リコール届出一覧表

リコール届出日：平成 29 年 10 月 31 日

リコール届出番号	外 - 2555	リコール開始日：平成 29 年 10 月 31 日
届出者の氏名又は名称	プジョー・シトロエン・ジャポン株式会社 代表取締役 クリストフ プレヴォ (製作国： フランス共和国) (製作者名： オートモビル・プジョー) (問い合わせ先：0120-840-240 プジョーコール) (製作者名： オートモビル・シトロエン) (問い合わせ先：0120-55-4106 シトロエンコール)	
不具合部位 (部品名)	横滑り防止装置	
基準不適合状態にあると認める構造、装置又は性能の状況及びその原因	横滑り防止装置 (ESP) において、ブレーキ液の圧力を制御する液圧調整器 (ESPブロック) の製造が不適切なため、電子制御によるブレーキ液の圧力調整が行われないことがある。そのため、アンチロックブレーキシステム (ABS) 及びESP機能が作動せず、最悪の場合、急制動時または、旋回時等に走行安定性を損なうおそれがある。	
改善措置の内容	全車両、ESPブロックを良品に交換する。	
不具合件数	0 件	事故の有無 0 件
発見の動機	本国からの情報による。	
自動車使用者及び自動車分解整備事業者に周知させるための措置	<ul style="list-style-type: none"> ● 使用者 : 電話・ダイレクトメールにて通知する。 ● 自動車分解整備事業者：日整連発行の機関誌へ掲載する。 ● 対策実施済車両 : 対策済車両には、運転者席側ドア開口部のドアロックストライカー付近に外-2555のステッカーを貼付する。

改善箇所説明図

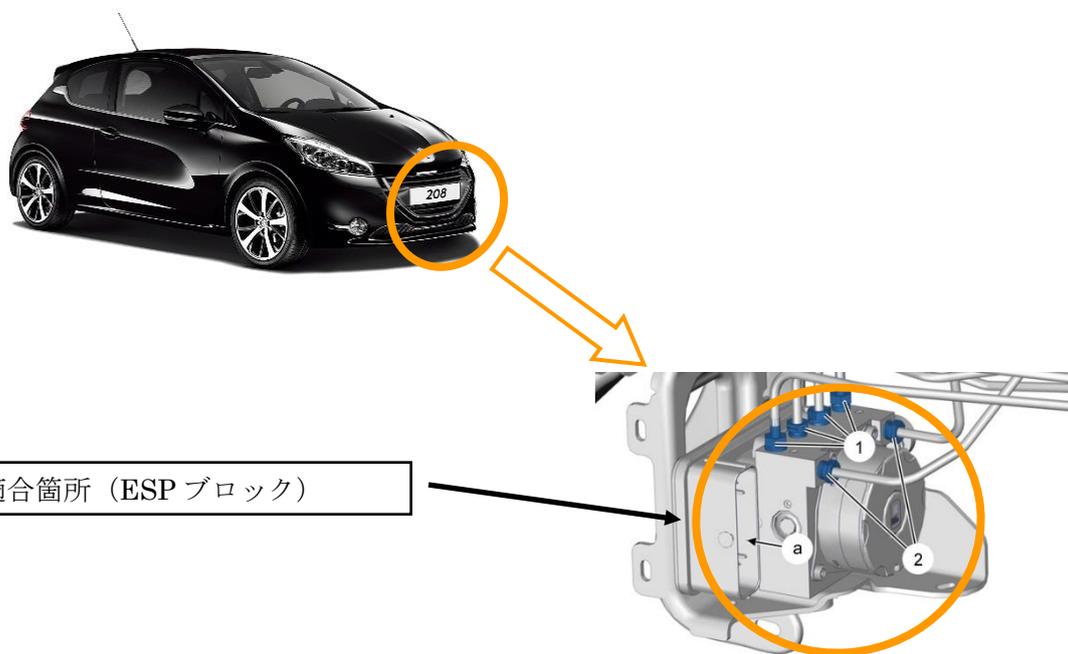
横滑り防止装置（ESP）において、ブレーキ液の圧力を制御する液圧調整器（ESPブロック）の製造が不適切なため、電子制御によるブレーキ液の圧力調整が行われないことがある。そのため、アンチロックブレーキシステム（ABS）及びESP機能が作動せず、最悪の場合、急制動時または、旋回時等に走行安定性を損なうおそれがある。

全車両、ESPブロックを良品に交換する。

助手席ドアストライカー取り付けボルトの1つに白ペイントを塗る。
